東通原子力発電所1号炉審査資料	
資料番号	A1-CA-0115
提出年月日	2023年4月17日

# 東通原子力発電所 基準地震動策定のうち地下構造の評価について (コメント回答)

2021年2月5日  
東北電力株式会社

## 審査会合におけるコメント

### (7) 岩盤分類〔原子炉建屋から西側の岩盤分類図(鉛直断面(Y-Y' 断面西側延長))〕

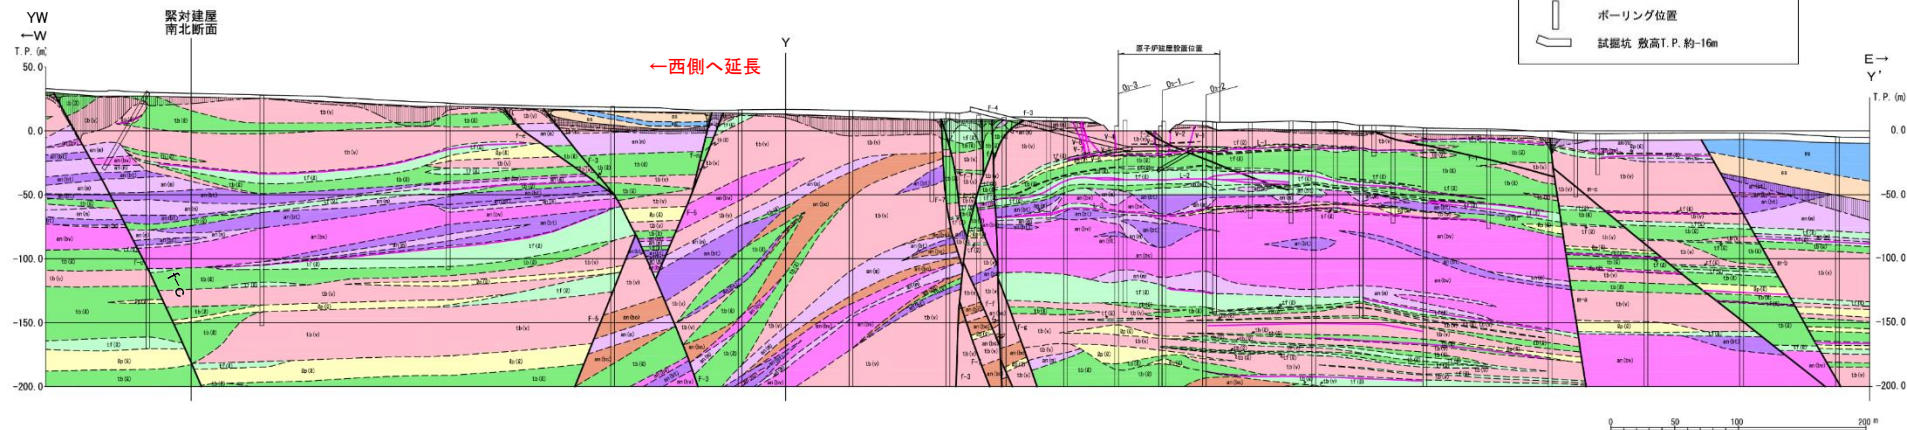
No.	コメント時期	コメント内容	今回ご説明資料の掲載箇所
S174	2020年10月2日 第902回審査会合	緊急時対策建屋付近の地下構造(速度構造)について、説明性向上の観点からY-Y'断面を西側に拡張して示すこと。	本資料 p.22-23, p.34-35 補足説明資料 p.40-46

➤ 原子炉建屋から西側の岩盤分類は、原子炉建屋と同様に概ね水平な成層構造をなす。
